БЪЛГАРСКИ ИНСТИТУТ ЗА СТАНДАРТИЗАЦИЯ	**ПРОЕКТ НА БЪЛГАРСКИ СТАНДАРТ**	**прБДС**
	ПЪТНИ ЗНАЦИ **Размери и шрифт**	**1517:2020/ Изменение 1**

Road traffic signs - Dimensions and letters

Национален № за позоваване:
прБДС 1517:2020/Изменение 1:2026

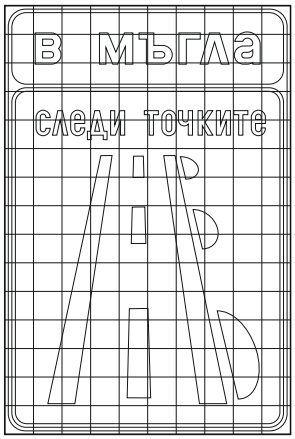
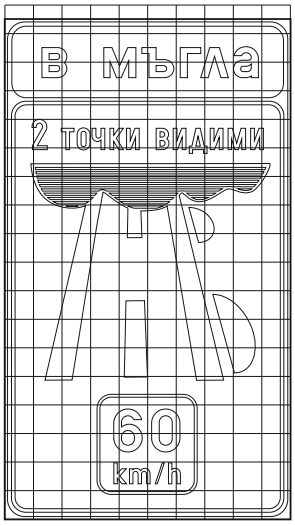
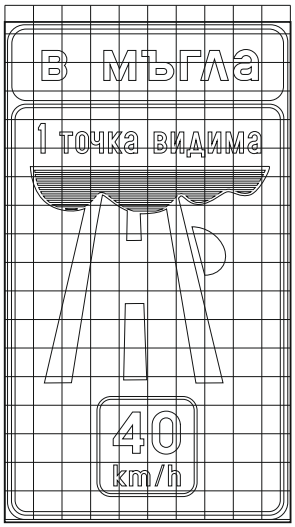
Представените допълнителни пътни знаци E27, E27.1 и E27.2 се включват в група „E" – пътни знаци, даващи допълнителна информация.

В този документ се представят нови пътни знаци Е27, Е27.1 и Е27.2, включени в група „Е", за сигнализиране на пътищата, отворени за обществено ползване в населени места и извън границите на населени места, в които поради специфични метеорологични условия може да се очаква поява на мъгла.

Представени са изисквания за размера на допълните пътни знаци, използвания шрифт на буквите и цифрите за надписите върху тях.

Таблица А.6 - Пътни знаци даващи допълнителна информация - група Е (продължение)

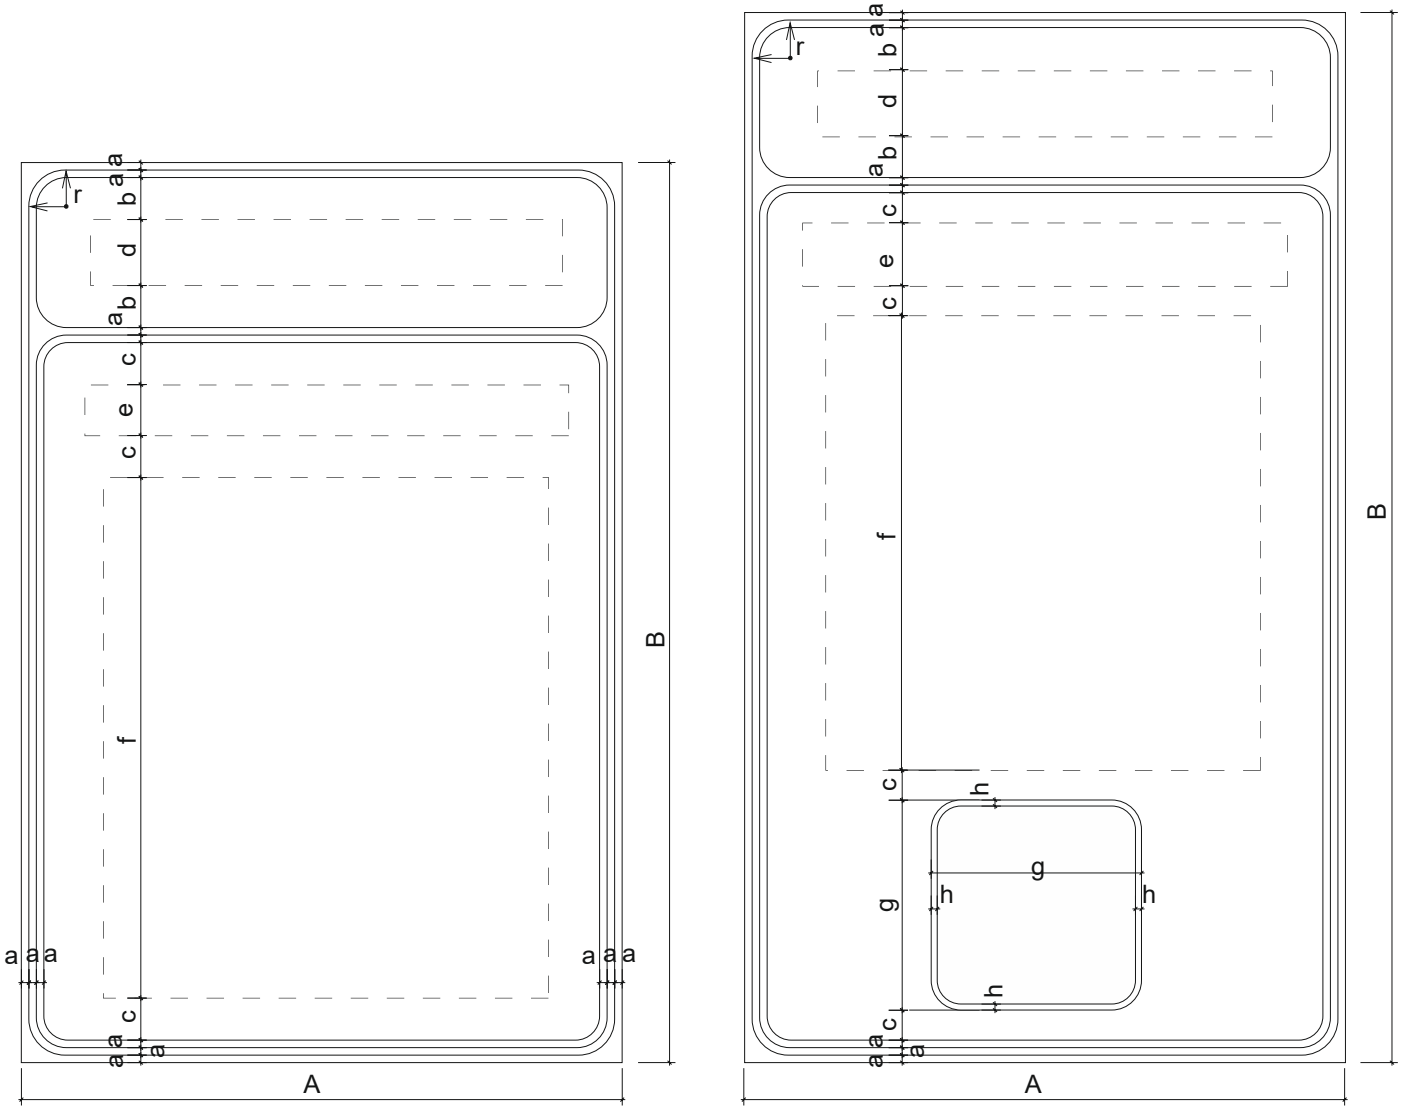
- в приложение А таблица А.6 е допълнена с **таблица А.6 (***продължение***) с 3 (три) нови пътни знака** както следва:

Изображение, номер и наименование	Модулно изображение
Участък с честа поява на мъгла	
E27 	
E27.1 	
E27.2
